č. pol.	Kód položky	Zkrácený popis	M.j.	Množství	J.C.	Celkem	Poznámka
stavba: ZŠ Edisonova v Teplicích, nové školní hřiště - Teplice							
objednatel: statutární město TEPLICE, náměstí Svobody 2 / 2, 415 01 TEPLICE							
CELKOVÁ REKAPITULACE - PŘÍPOČTY							
projektant.: SPORTOVNÍ PROJEKTY, SPOL. S R.O., Sokolovská 87/95, Praha 8							
vypracoval: [REDACTED]							
datum : únor 2019							
doplnění : březen 2019							
REKAPITULACE

č. pol.	Kód položky	Zkrácený popis	M.j.	Množství	J.C.	Celkem	Poznámka
stavba: ZŠ Edisonova v Teplicích, nové školní hřiště - Teplice							
objednatel: statutární město TEPLICE, náměstí Svobody 2 / 2, 415 01 TEPLICE							
Přípočet náhradního řešení železobetonového věnce a prostoru proti prorůstání trávy pod oplocení sítěmi							
projektant.: SPORTOVNÍ PROJEKTY, SPOL. S R.O., Sokolovská 87/95, Praha 8							
vypracoval: [REDACTED]							
datum : únor 2019							
doplnění : březen 2019							
REKAPITULACE

č. pol.	Kód položky	Zkrácený popis	M.j.	Množství	J.C.	Celkem	Poznámka
stavba: ZŠ Edisonova v Teplicích, nové školní hřiště - Teplice							
objednatel: statutární město TEPLICE, náměstí Svobody 2 / 2, 415 01 TEPLICE							
Odpočet železobetonovéh

DETAIL TĚPLICE
KDE BUDE OBRUBOVÁ

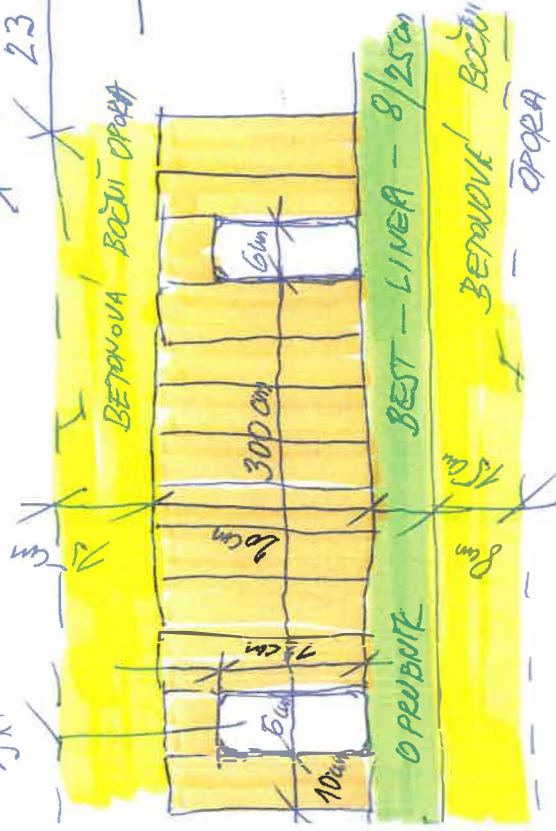
1.		Práce H S V					
4.		KONSTRUKCE VODOROVNÉ				192 214,42	
11.		PŘESUN HMOT				9 610,72	
		CELKEM				201 825,14	
4.		KONSTRUKCE VODOROVNÉ					
		dodávka obrubník BEST LINEA 8/25/100 cm	bm	165,4	185	30 599,00	
		osazení obrubník BEST LINEA 8/25/100 cm	bm	165,4	180	29 772,00	
		betonové lože 0,40 * 0,58 * 165,4	m3	38,3728	2400	92 094,72	
		dodávka zámkové dlažby 10 x 20 x 6 cm 165,4*0,2)	m2	33,08	250	8 270,00	
		montáž zámkové dlažby 10 x 20 x 6 cm 165,4*0,2)	m2	33,08	180	5 954,40	
	41733 - 1821	dodávka - Výztuž prům 16 mm kolem celé prefa opěrné zdi z oceli 10505	t	0,26	29670	7 753,72	
		165,4*1,58		0,261332
